**UVP-Gutachten für das Vorhaben  
„Kraftwerk Laufnitzdorf,“**

**Befund und Gutachten aus dem Fachbereich  
Gewässerökologie**

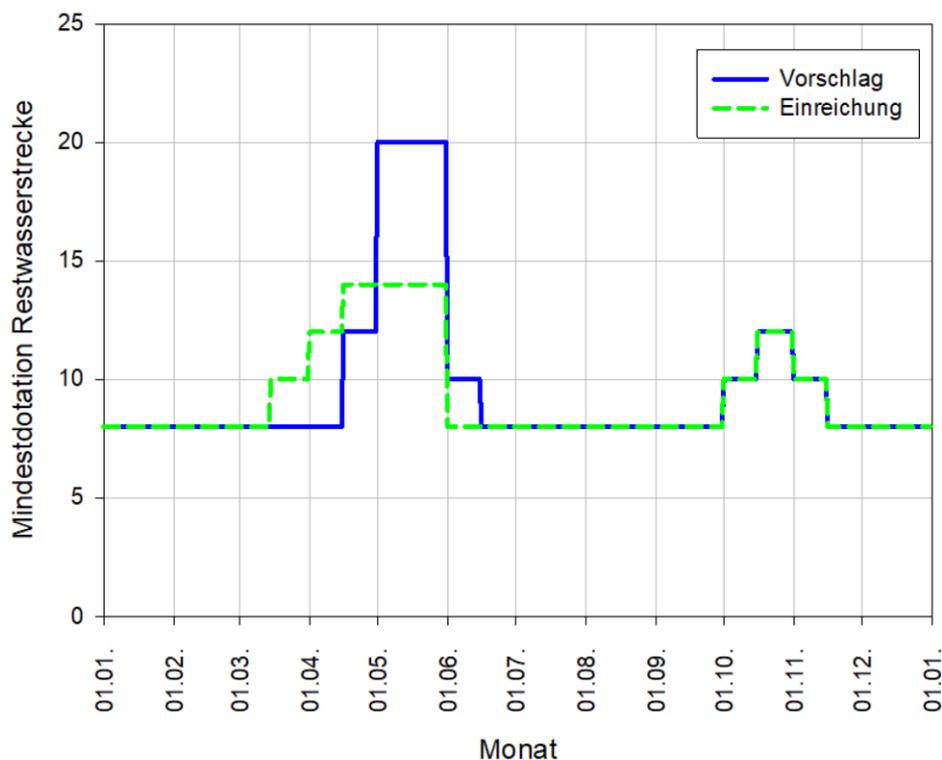
**Anmerkung des ASV: offenbar Schreibfehler – 01. Juni bis 30. September!**

**Anmerkung: Mit Schreiben der Antragsteller vom 17.05.2021 wurde ein aktualisierter Vorschlag eingebracht (siehe unten)!**

**Mit Schreiben der VERBUND Hydropower GmbH vom 17.05.2021 (Ergänzung zu Pkt 6.3.3 FB Gewässerökologie) wurde aufgrund einer diesbezüglichen Einwendung der Umweltschutzwältin ein optimierter Vorschlag wie folgt eingebracht (kursiv dargestellt):**
